改善箇所説明図

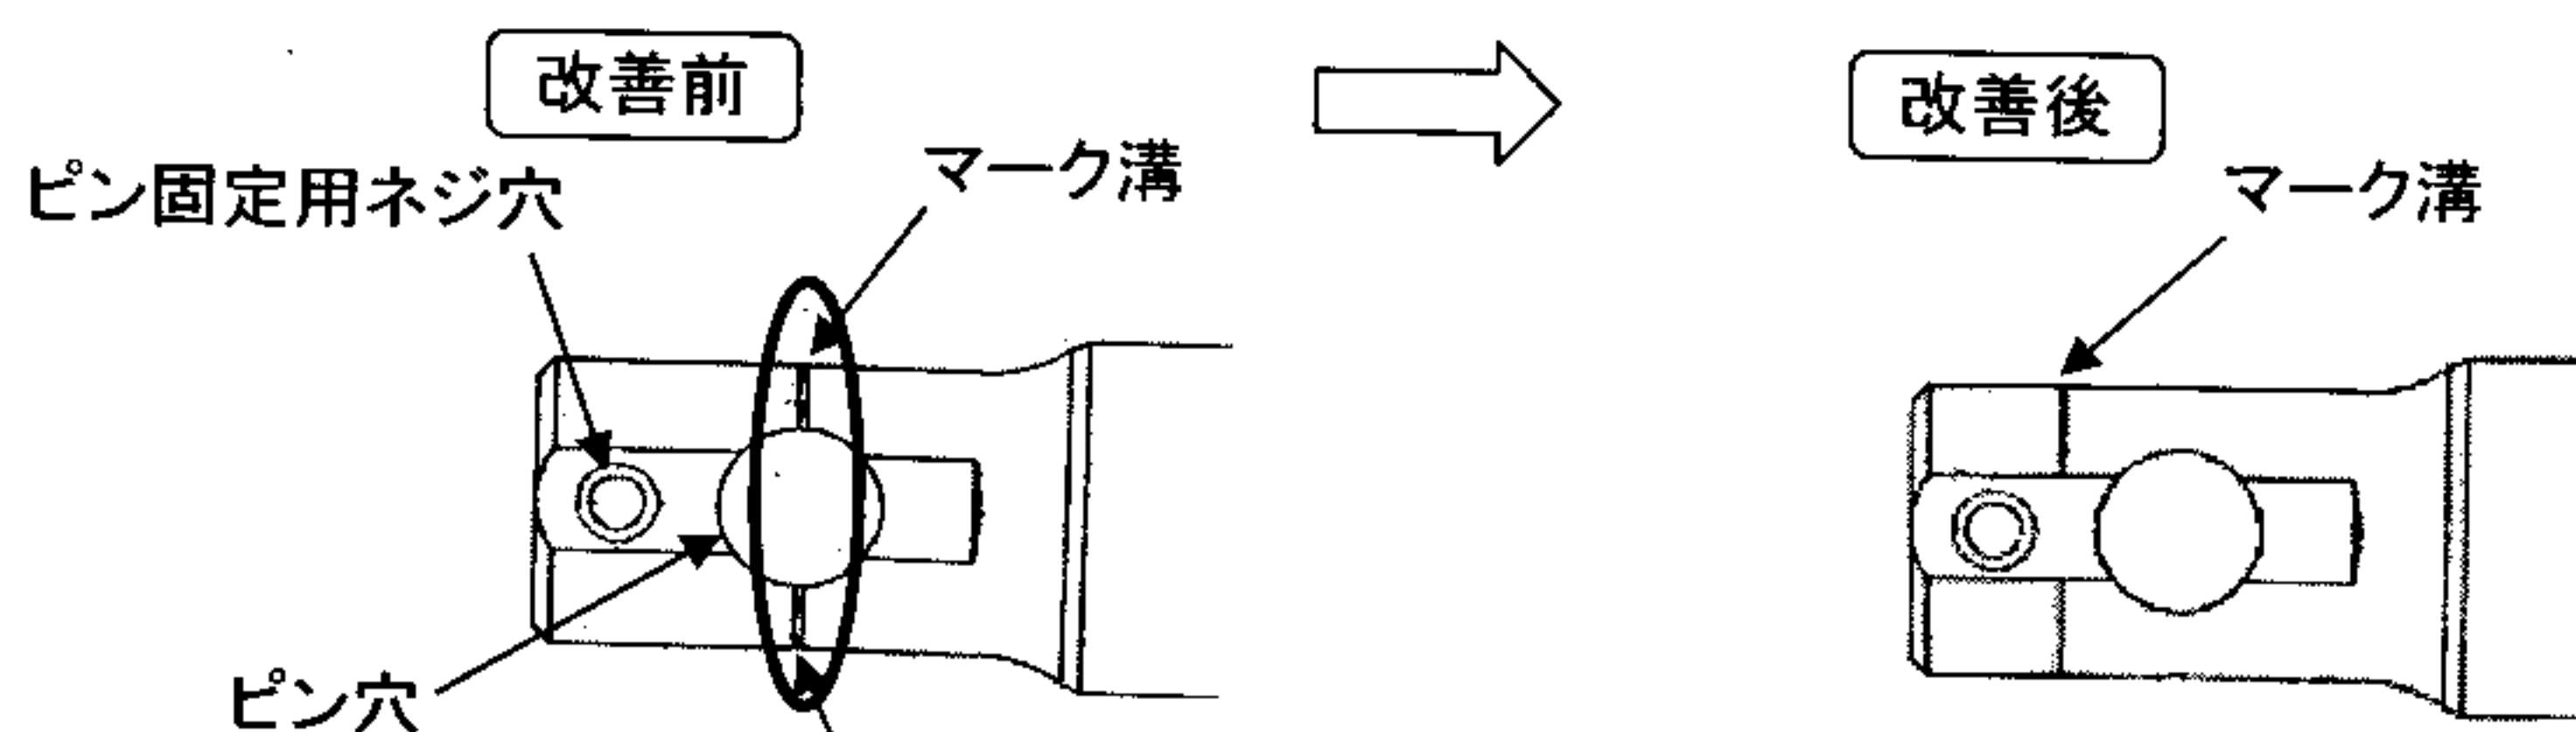
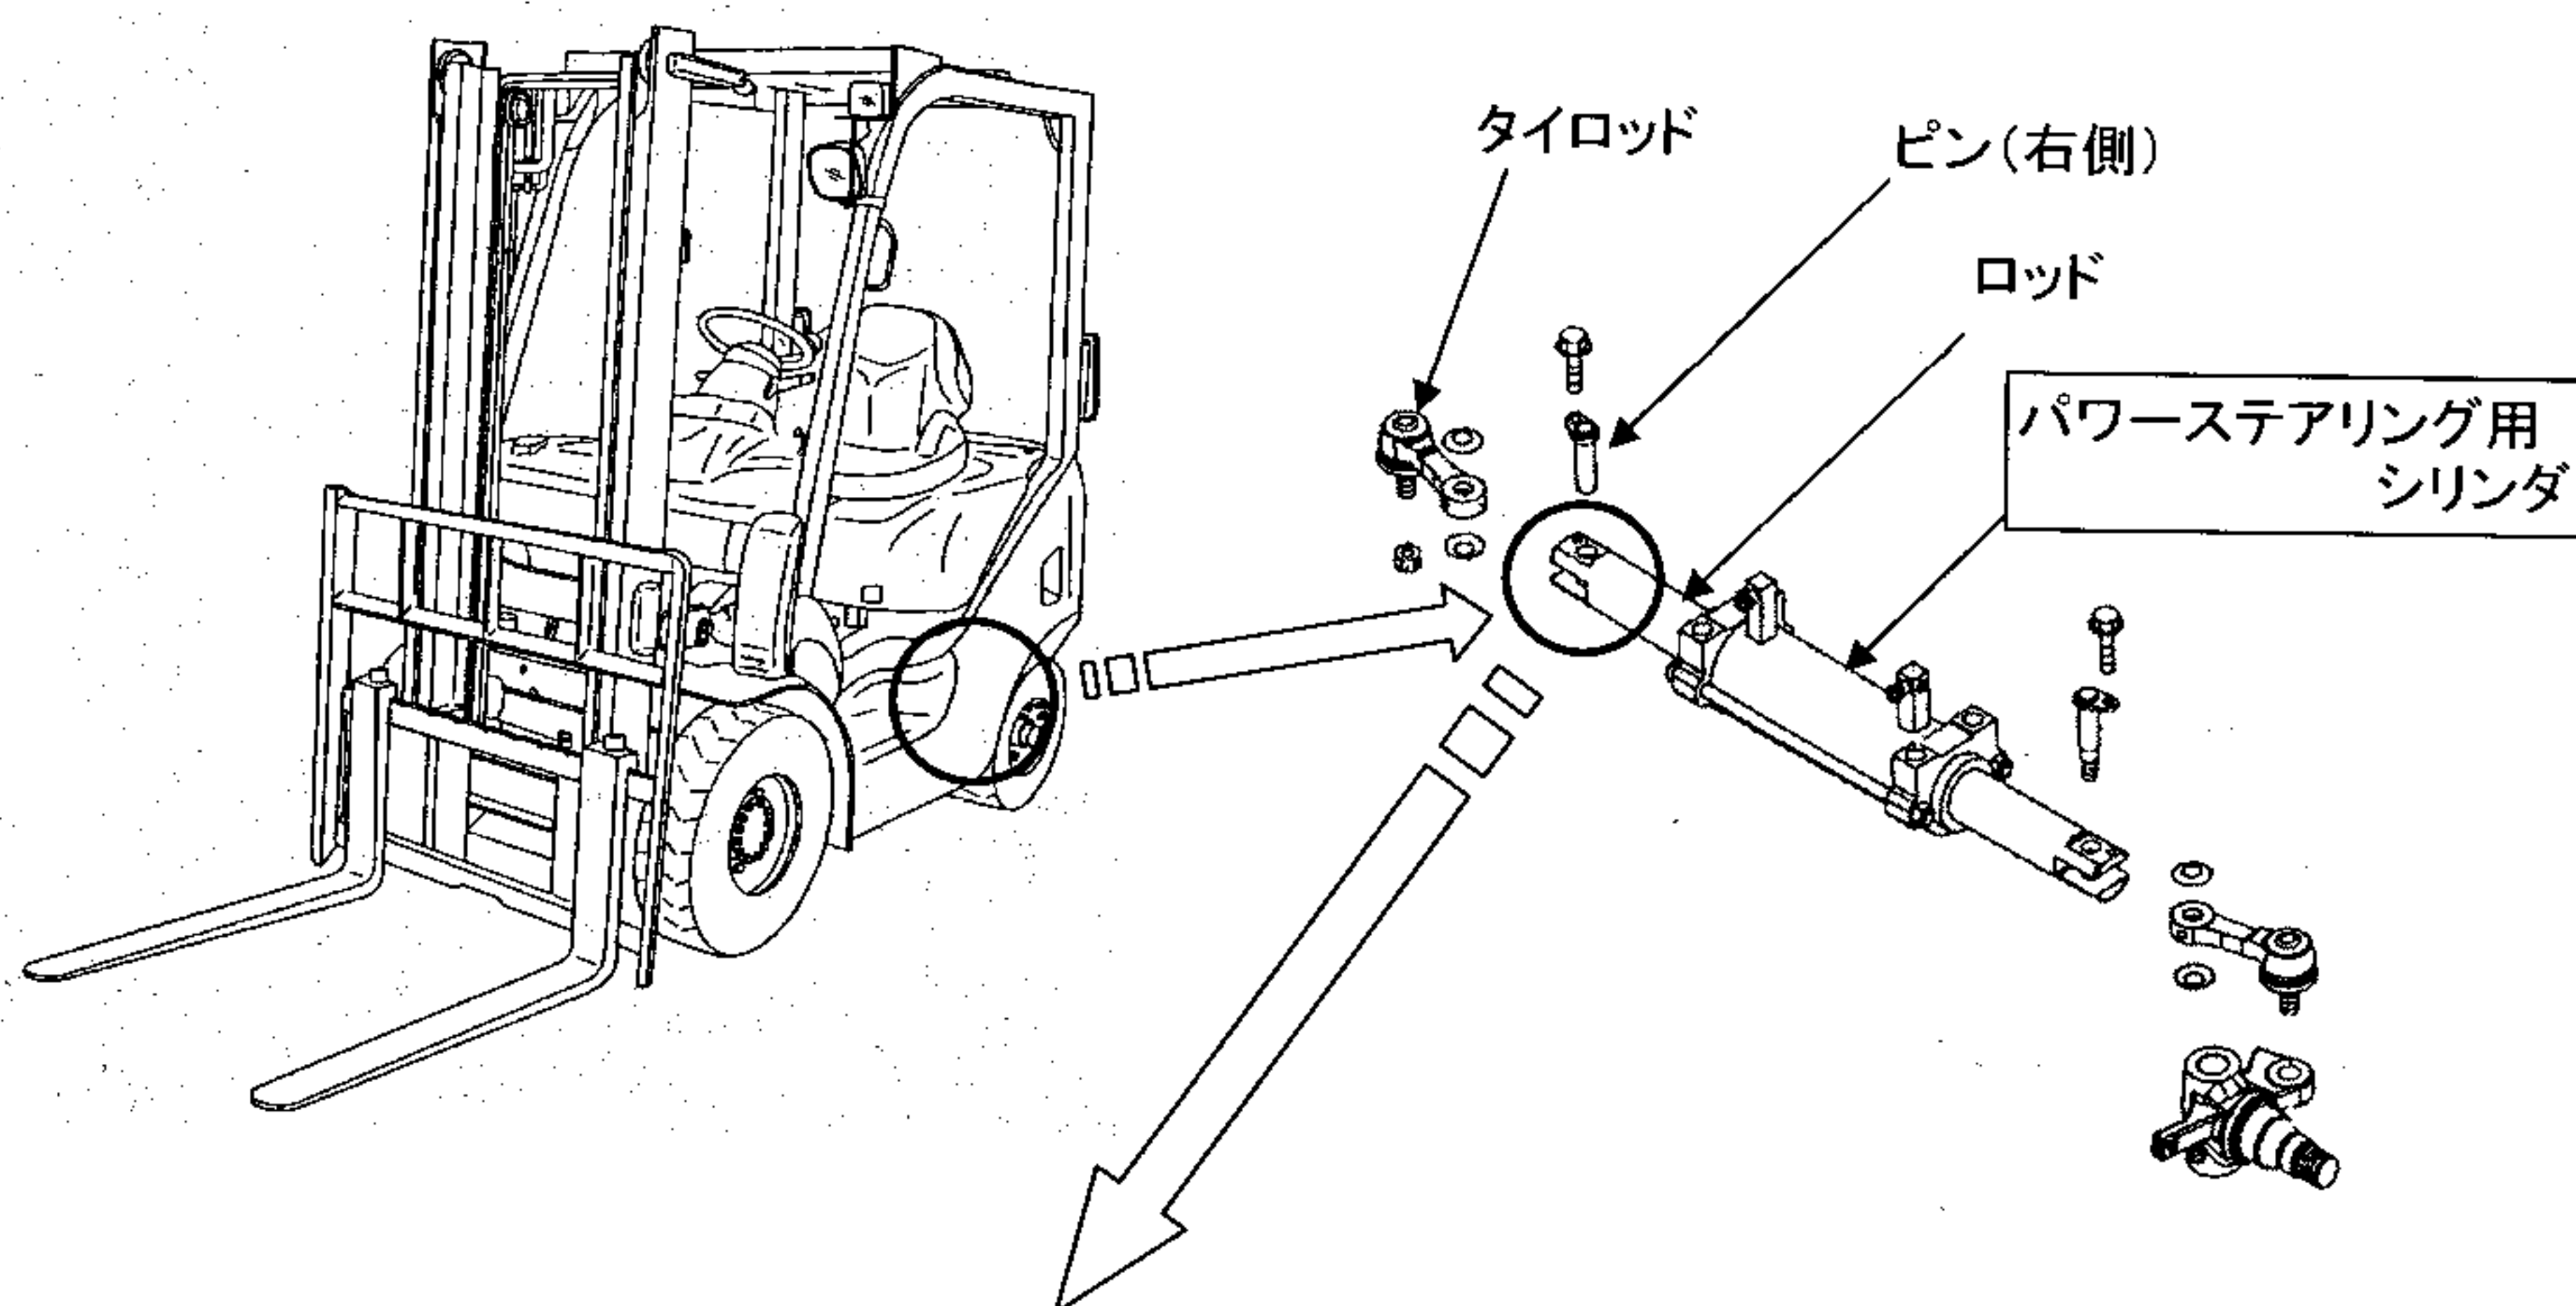
パワーステアリング用シリンダの右側ロッドに不適切な加工を行ったため、当該ロッドの強度が不足しており、かじ取り操作を繰り返すと、当該ロッドのピン穴部に亀裂が生じるものがある。そのため、そのまま使用を続けると、亀裂が進行して破損し、右後輪タイヤの操舵ができなくなるおそれがある。

全車両、パワーステアリング用シリンダー式を対策品と交換する。

対策型パワーステアリング用シリンダは、ロッド右側ピン穴近傍外周表面に加工した溝位置で外観上識別できる。
